改善箇所説明図

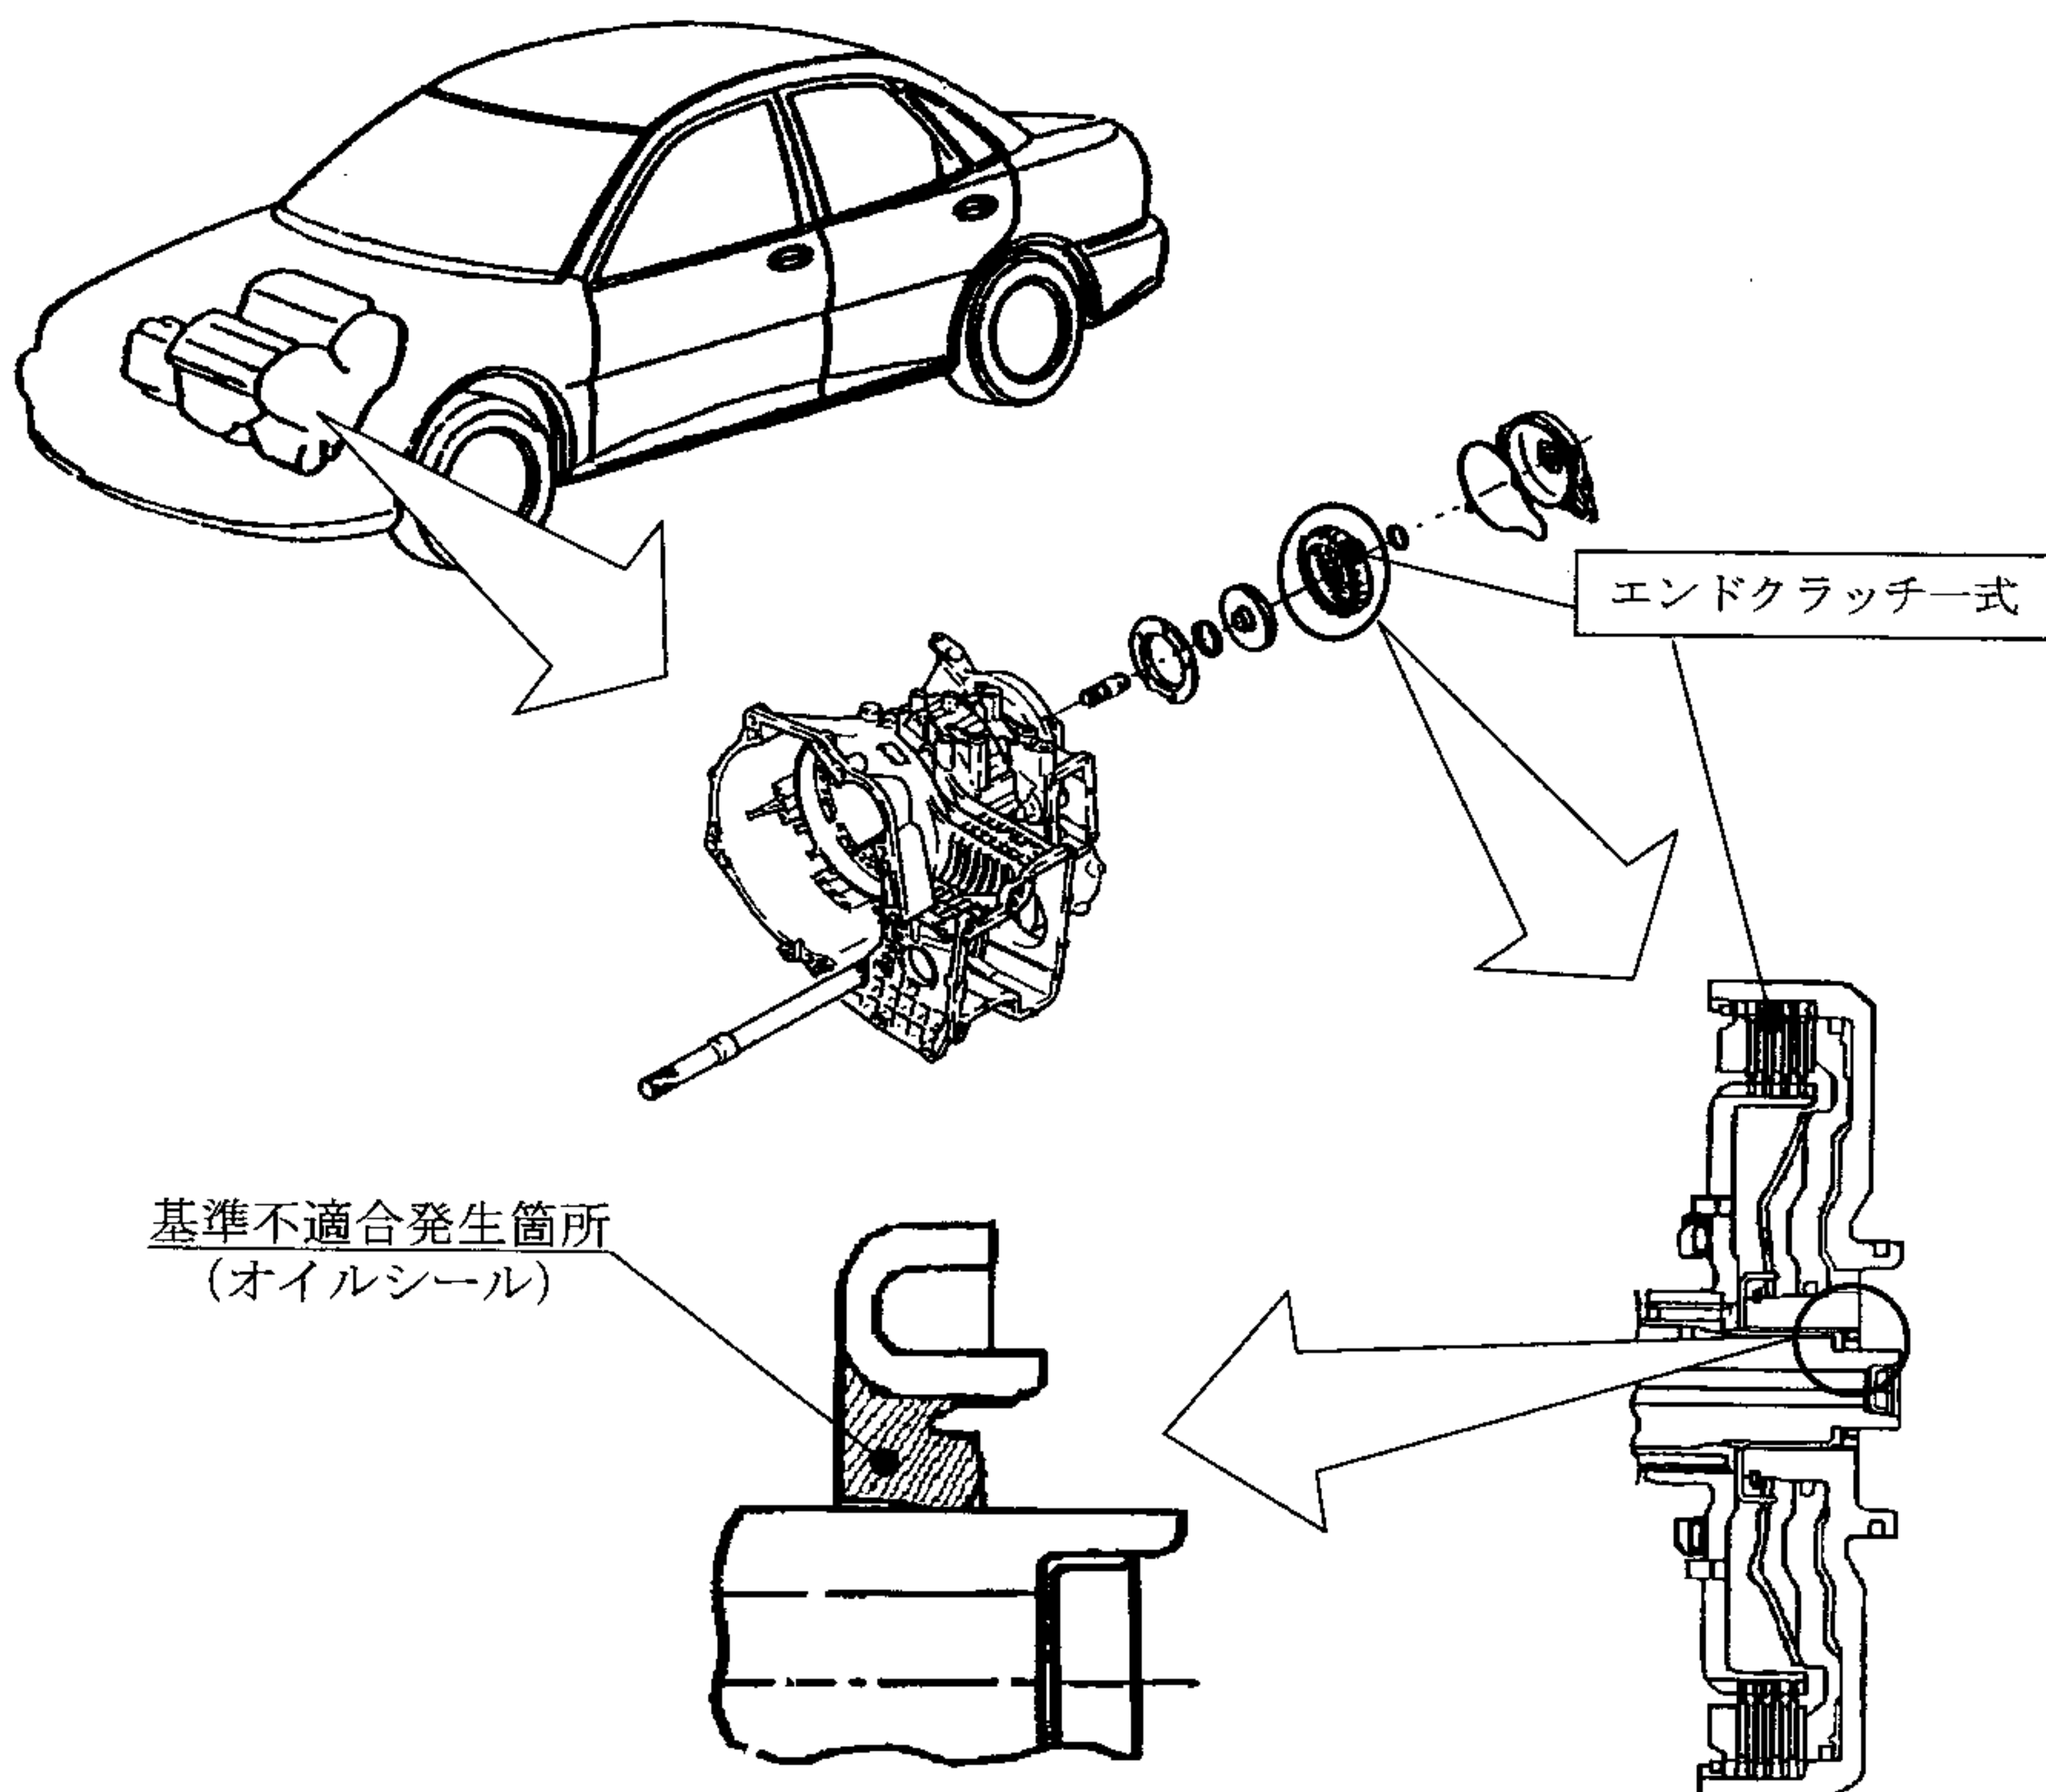
自動変速機の内部にある 4 速においてのみ作動するクラッチの油圧を保持しているゴム製オイルシールの強度に余裕がないものがあるため、このままの状態で使用を続けると、当該オイルシールに亀裂が発生し、油圧が低下することによりクラッチが滑る場合があり、アクセルペダルを踏んでも加速できなくなる。

全車両、エンドクラッチ一式を対策品と交換する。

識別：自動変速機のエンドクラッチカバーに白色または黄色のペイントを塗布する。
